Date : 2021-12-16	Discipline : Électricité
Projet : École Felix Leclerc - Lot #10 - Installation d'une trappe à graisse, remplacement aménagement intérieur, remplacement de l'électricité, rénovation cuisine et mobiliers intégrés	N° projet : GRA-00260252-A0 (MGYG)
Propriétaire : Centre de services scolaire Marguerite-Bourgeoys

Cet addenda fait partie intégrante du document de soumission et le modifie de la façon suivante :

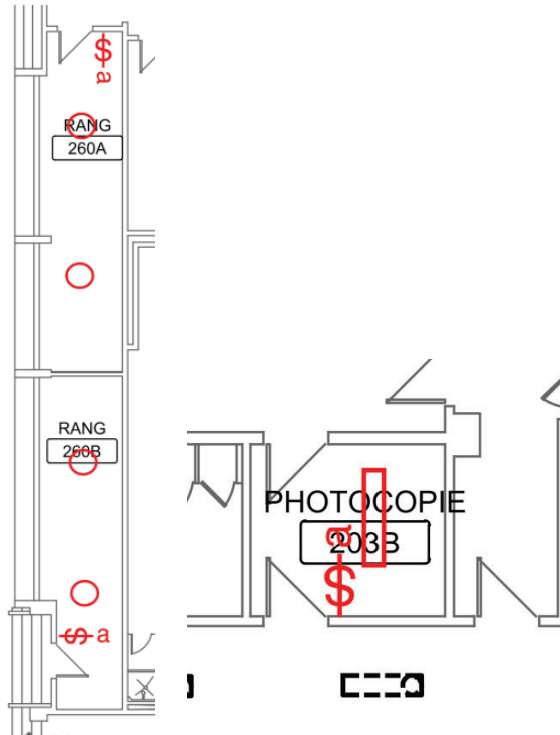
Question 5) Certains locaux, exemple 260A, 260B, 203B... ont de nouveaux appareils d'éclairage et interrupteurs, mais rien n'est à enlever aux plans de démolition, est-ce normal?

Réponse : Voir croquis ci-dessous.
